島根原子力発電所2号炉 内部火災について

令和元年5月
中国電力株式会社

1 2. 審査会合での指摘事項に対する回答

制御棒及び制御棒駆動系（水圧制御ユニット）の系統概略図

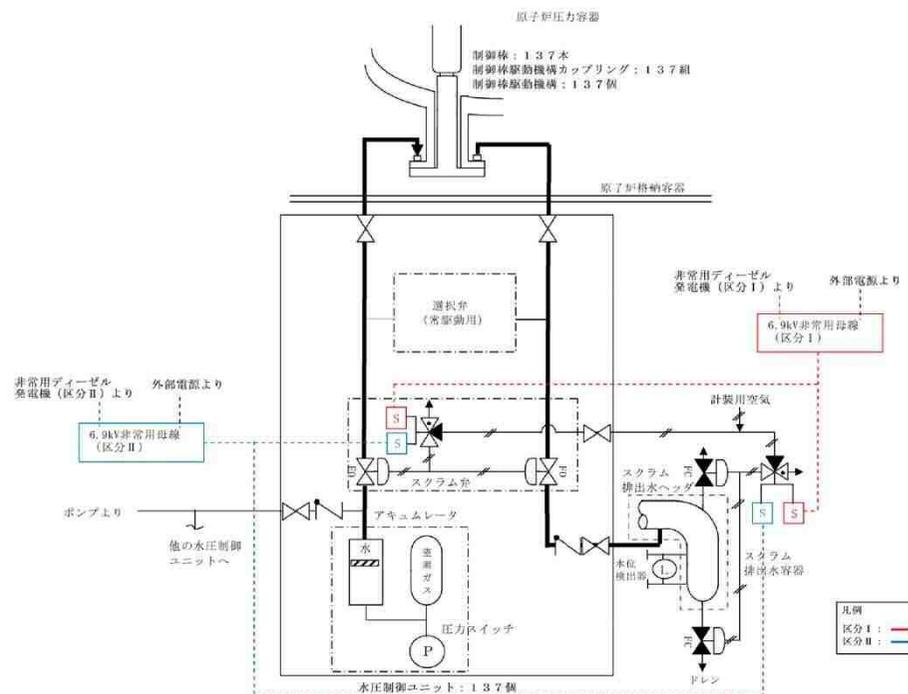
スクラム機能を阻害するおそれのある火災について説明すること。

原子炉の緊急停止機能に該当する「制御棒による系（制御棒及び制御棒駆動系（スクラム機能））」に関する火災による機能影響は、以下のとおりであり、火災によって原子炉の緊急停止機能に影響が及ぶおそれはない。

- 制御棒及び制御棒案内管は、原子炉格納容器内に設置されており、原子炉の状態が運転・起動・高温停止・低温停止の状態にあつては、原子炉冷却材を含む閉じた系統となり、原子炉圧力容器内で火災が発生するおそれはない。
- 制御棒駆動機構及び水圧制御ユニットのアクムレータ、窒素容器、配管は、金属等の不燃性材料で構成する機械品であるため、火災による機能喪失は考えにくい。
- スクラム弁及びスクラムパイロット弁は、フェイルセーフ設計であり、火災により電磁弁が機能喪失するとスクラムされること、万一誤動作した場合であっても電源を切ることによりスクラム動作させることが可能である。
- スクラムドレン弁・ベント弁、スクラムパイロット弁は、通常開、機能要求時閉である。万一誤動作した場合であっても電源を切ることにより閉動作させることが可能である。

ドラム詰装置変更概略図

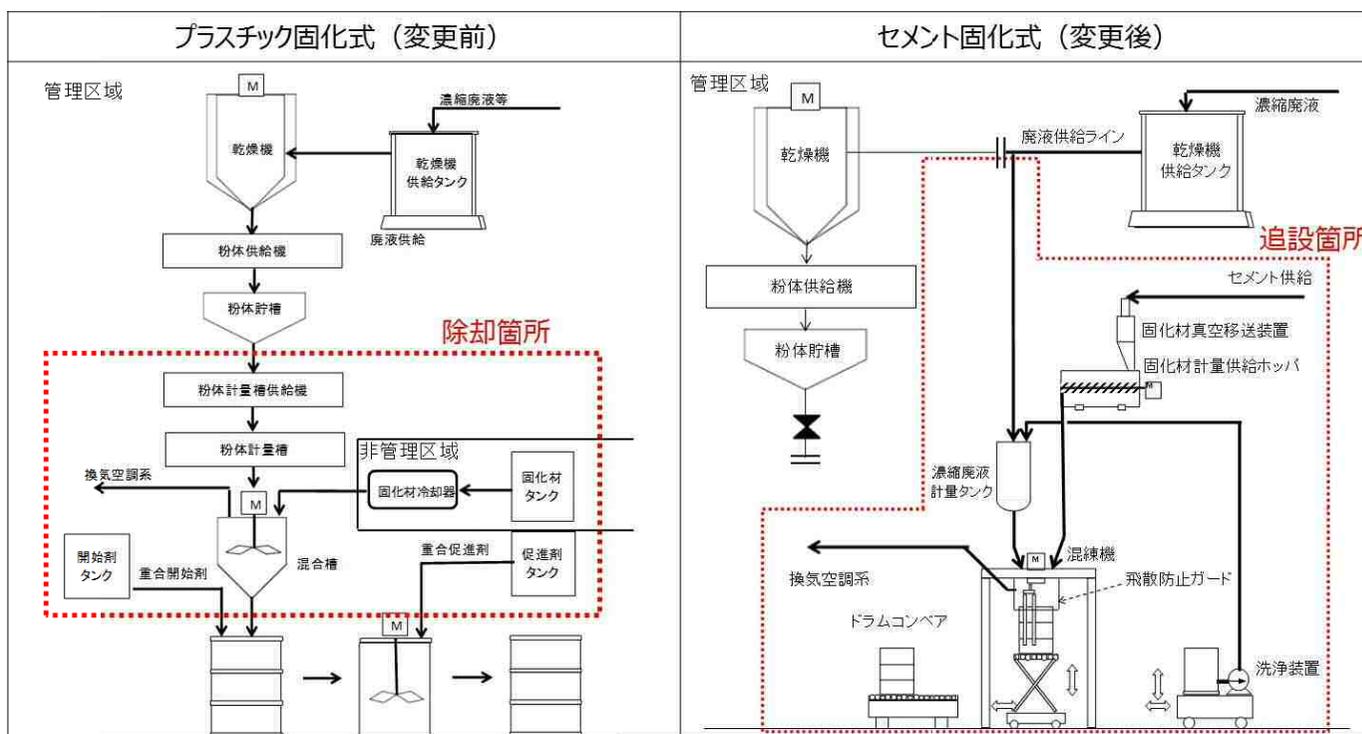
固化剤保管場所は燃料油より引火点が低いにもかかわらず換気をCクラスとしている考え方を確認したい。

濃縮廃液を固化するために廃棄物処理建物に設置したドラム詰装置の固化材を「プラスチック」から「セメント」に変更することに伴い、ドラム詰装置のうち可燃性の固化剤を取り扱うプラスチック固化に関する機器等を撤去し、セメント固化専用の機器を追設するため、引火点の低い発火性又は引火性物質がなくなる。

このため、当該エリアの換気設備の耐震クラスは、Cクラスとしている。

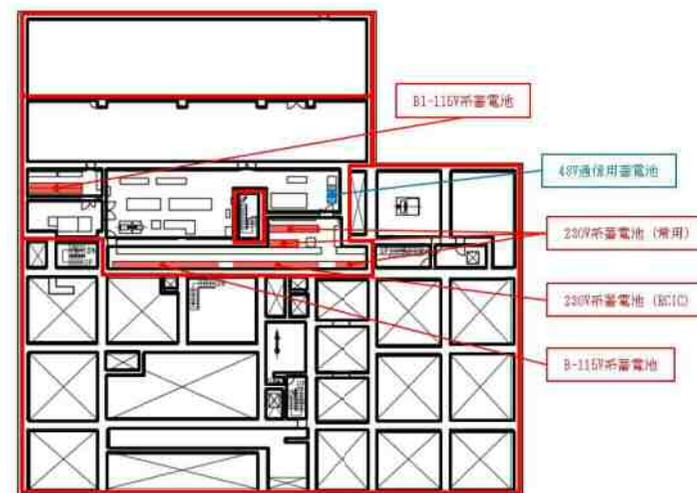
同区画に設置する常用蓄電池と非常用蓄電池について、信頼性及び火災防護の観点から火災影響について説明すること。

- 常用系の蓄電池が非常用の蓄電池に影響を及ぼすことがないよう、位置的分散が図られた設計とするとともに、電気的にも2つ以上の遮断器により切り離された設計としている。
- 常用系の蓄電池は、耐震Cクラスの要求ではあるが、基準地震動Ssに対して機能維持を確保し、非常用系の蓄電池と同様の信頼性を確保することとしている。
- 同じ部屋に設置されている230V系蓄電池 (常用) 及び230V系蓄電池 (RCIC) は、火災発生防止含めて、同様な設計としており、また、耐震Sクラスで設計し隣接する蓄電池に波及的影響を与えない設計としている。
- 当該エリアは、同一の換気設備 (中央制御室送風機、排風機) により換気を行うとともに、水素濃度検知器を設置している。
